Nábřeží řeky Svratky - Realizace protipovodňových opatření
města Brna – etapy VII a VIII (ORG 5344)

ZL 82

SO 07.09 Kolonáda

ZM 089 - Zlepšení podmínek pro stromy na Kolonádě

Věc: **ZMĚNA 089 – Zlepšení podmínek pro stromy na kolonádě – varianta 4**

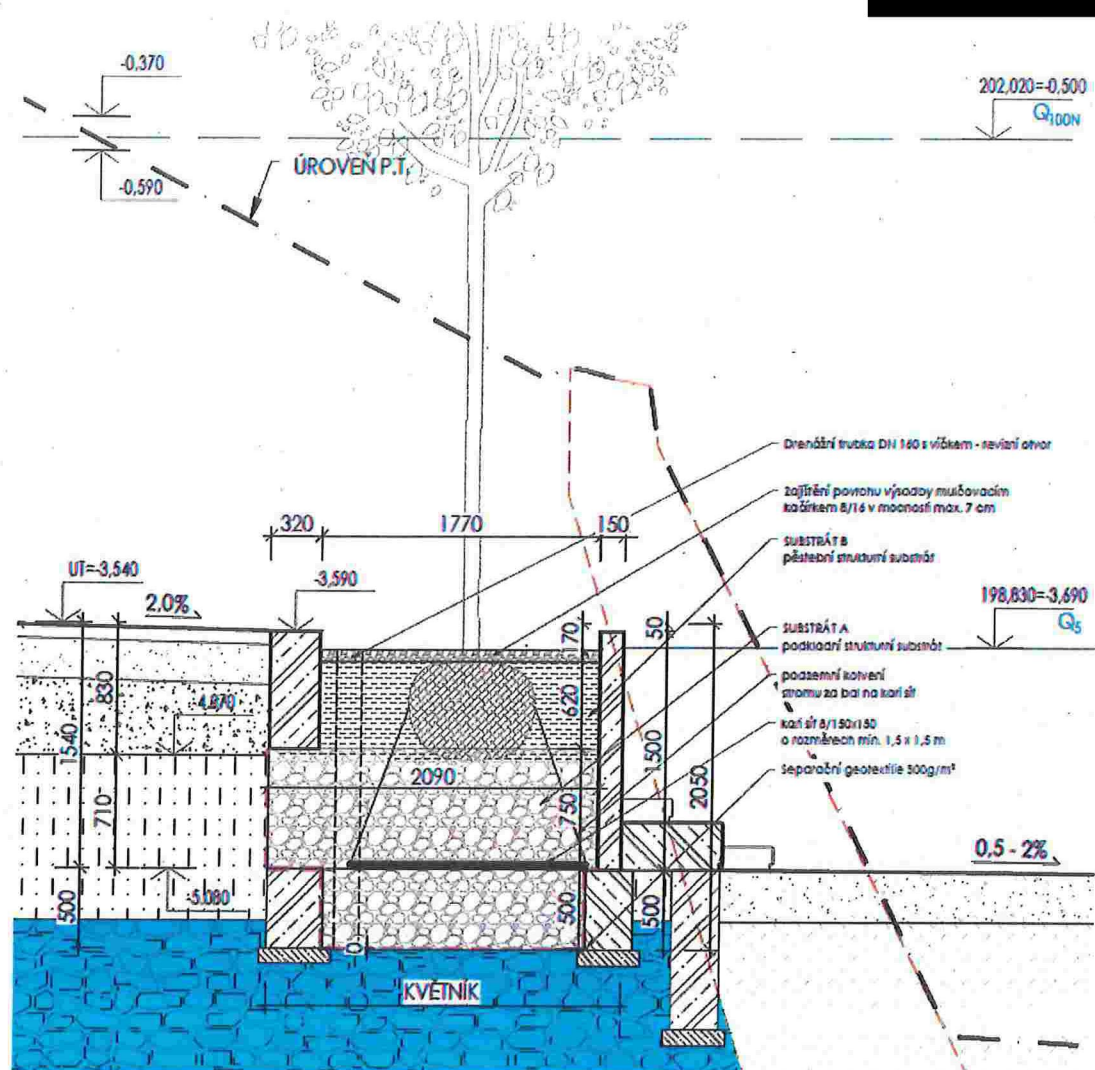
Změna vegetačních úprav na kolonádě spočívá v úpravě prokořenitelné vrstvy. Nově varianta uvažuje úpravy v rámci konstrukce květináče. Tato změna slouží k dosažení optimálního a dlouhodobě udržitelného cílového stavu stromořadí bez nutnosti zásahu do okolních konstrukcí.

Květináč bude vyplněn podkladním strukturním substrátem A o mocnosti cca 1200mm. Nad touto vrstvou bude proveden pěstební strukturní substrát B. Od rostlého nebo nasypaného terénu bude substrát oddělen separační geotextilií. Pro revizi nasyceného stavu substrátu bude do květináče umístěna drenážní trubka DN 160 s víčkem. Řez navrženou konstrukcí viz strana 2.

Tato změna nemá vliv na povolení stavby a řeší úpravy v rozšíření prokořenitelné vrstvy vysazovaných stromů.

s návrhem souhlasíme. V této variantě prosíme pouze zrušit úplně geotextilii a prodloužit drenážní trubku až na dno.
